Настройки приоритета Пула DCM/D9036/VSM Statmux

Этот документ описывает дополнительные меры, принятые Cisco во избежание беспорядка с клиентами на настройке приоритета в Statmux (SMX) настройка с оборудованием Cisco.

Модификация на версии 15.10.00 DCM Cisco

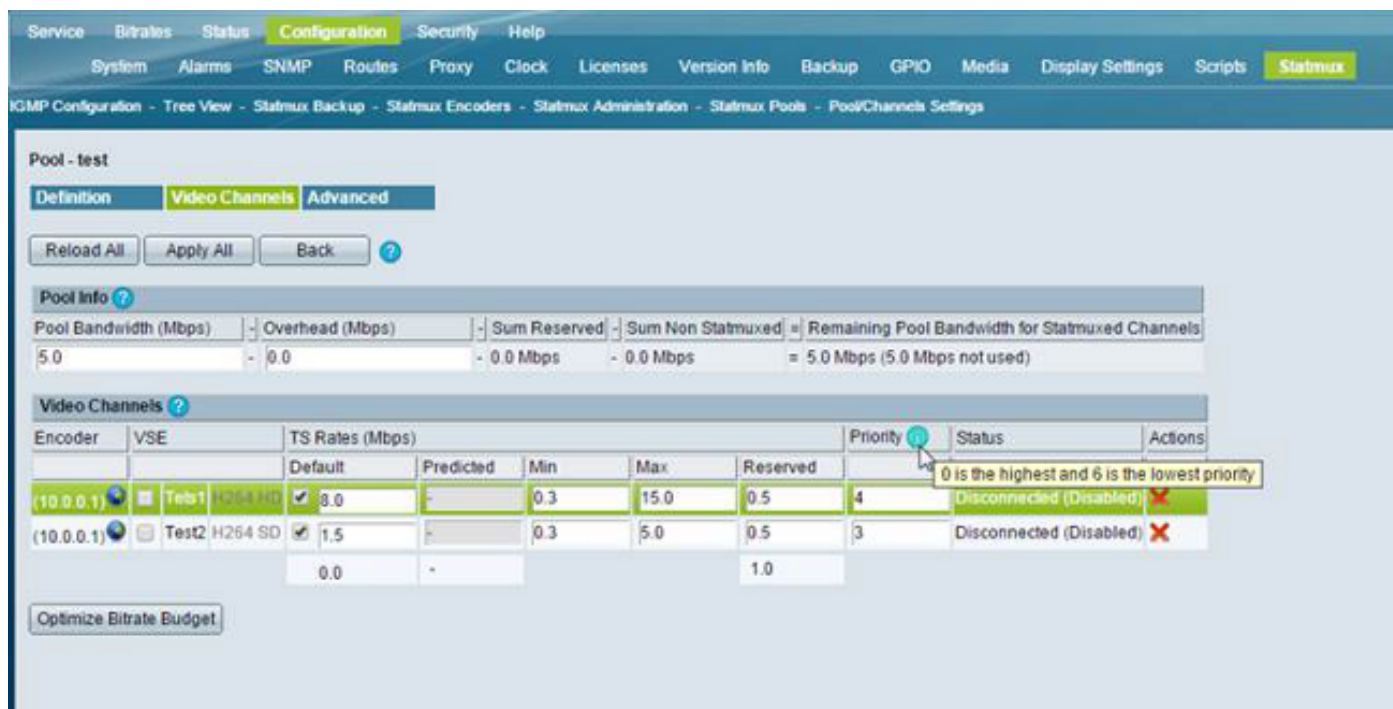
Модификация 1 - для Cisco D9036 - Cisco основанная на DCM Конфигурация системы SMX. GUI Версии 15.10.00 DCM Cisco будет иметь информационный значок.

Модификация 2 - описание в онлайн-справке/руководстве по конфигурации модифицируется следующим образом:

Приоритет - Этот параметр может быть установлен для расположения по приоритетам, какой Действительный сервисный кодер (VSE) получают доступ к пропускной способности, если существует недостаточно доступной пропускной способности. В обычных состояниях весь VSEs будет иметь ту же настройку приоритета, но если VSE имеет последовательно низкое содержание действия (например, разговор назад показывают), более низкий приоритет может быть выделен этому VSE, зная, что VSE может, возможно, предоставить сокращение качества изображения время от времени. Значение может быть дано между 0 (наивысший приоритет) и 6 (самый низкий приоритет).
